DODATEK Č. 3

KE SMLOUVĚ O DÍLO

č. DZ 13010032/St

Věc: THERMAL PASOHLÁVKY-TECHNICKÁ A DOPRAVNÍ INFRASTRUKTURA
Vyjádření generálního projektanta
Změnový list ZL 4

REALIZACE PŘÍPOJKY PITNÉ VODY -
- VSTUP DO AQP Z PÁTEŘNÍ KOMUNIKACE

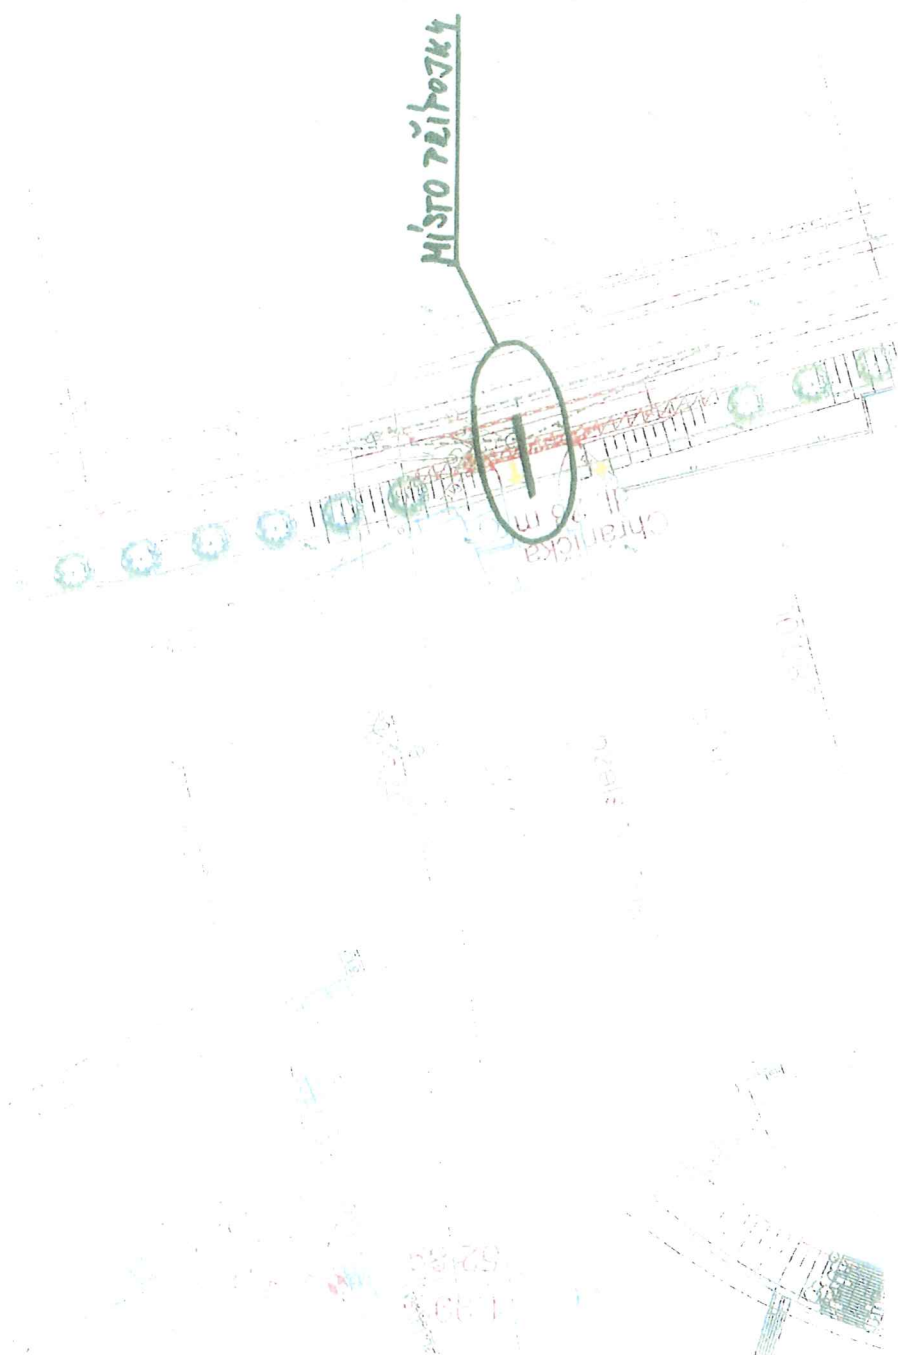
Protokol o změně díla – změnový list č. 6 Thermal Pasohlávky – páteřní technická a dopravní infrastruktura	
JEDNOTLIVÁ STAVBA: 2B.2 Vodovod pitné vody	
PŘEDMĚT ZMĚNY: v místě vstupu do AQP z páteřní komunikace byla realizována přípojka pitné vody - trubky, šoupata, zemní práce Dotčené místo: vstup do AQP z páteřní komunikace km 0,302 Odkaz na výkresy nebo na jinou část smluvní dokumentace: není	
POPIS ZMĚNY: Přílohy textové: vyjádření projektanta Přílohy výkresové: situace dotčené části Vyjádření Projektanta: viz. příloha Návrh změny Harmonogramu: není Návrh změny ceny díla: 22 253,- Kč.	
Podpisy: Souhlas Zhotovitele: Souhlas TDI Objednatele: Souhlas autorského dozoru Objednatele: Souhlas statut. zástupce Objednatele:	Metrostav a.s. 180 00 Praha 8, Koželužská 2450/4 IČ 00 01 49 15 (0127) Datum: 27. 6. 2013 Datum: 27. 6. 2013 Datum: 28. 6. 2013 Datum: 1. 7. 2013

Na základě požadavku investora bude v místě vstupu do objektu aquaparku (investice „Výstavba komplexu Moravia Thermal, Aquapark Thermal“) realizována přípojka pitné vody včetně uzávěrů pro tento objekt.

Generální projektant souhlasí s dodatečným provedením vodovodní přípojky. V rámci zadávací dokumentace nebylo provedení této přípojky investorem požadováno.

Posun
hydrantu
mimo komunikaci
na I. etapě

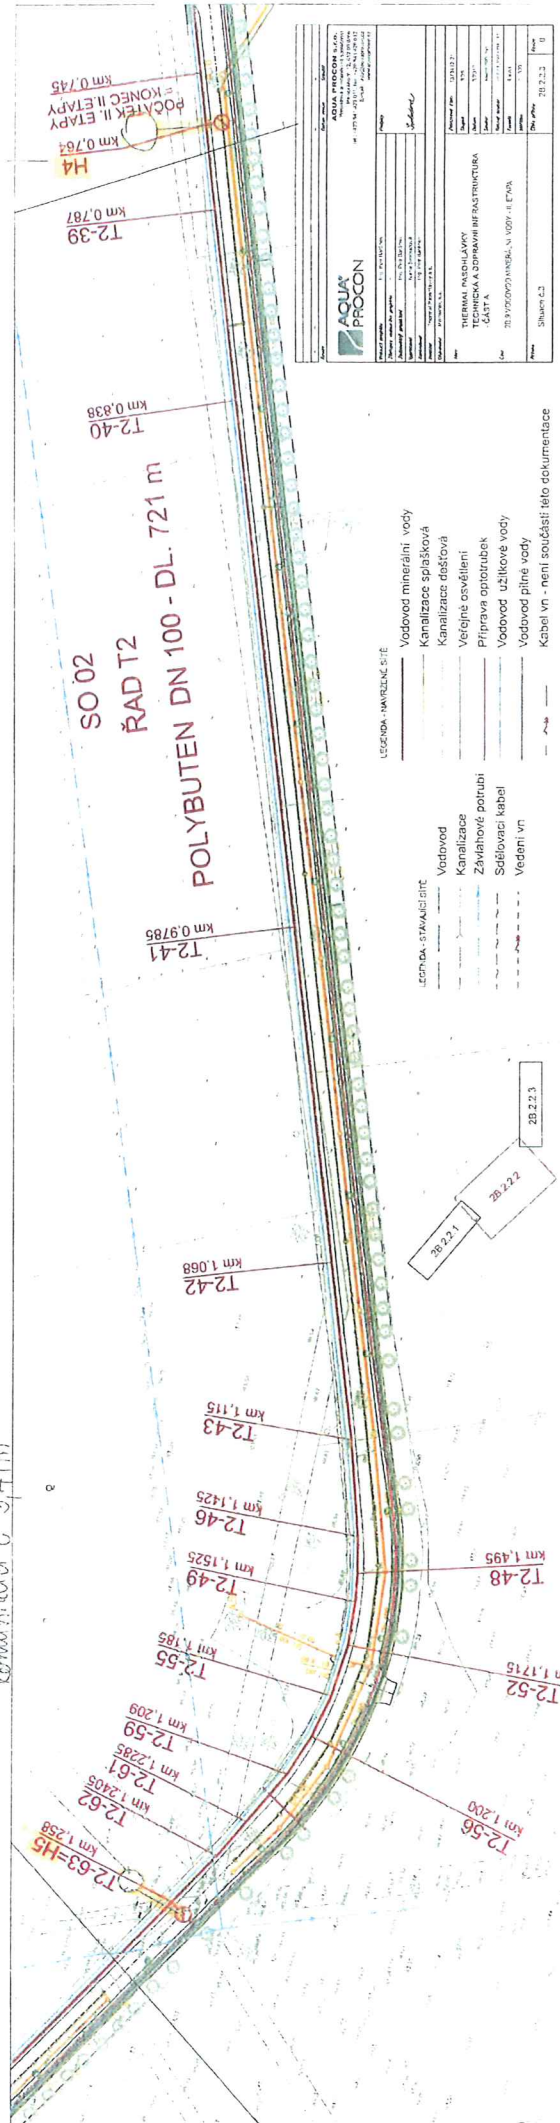
Posun mimo
komunikaci o 2,28 m

Posun mimo
komunikaci o 3,41 m

H1 - 2,14 m
H2 - 3,02 m
H3 - 3,04 m
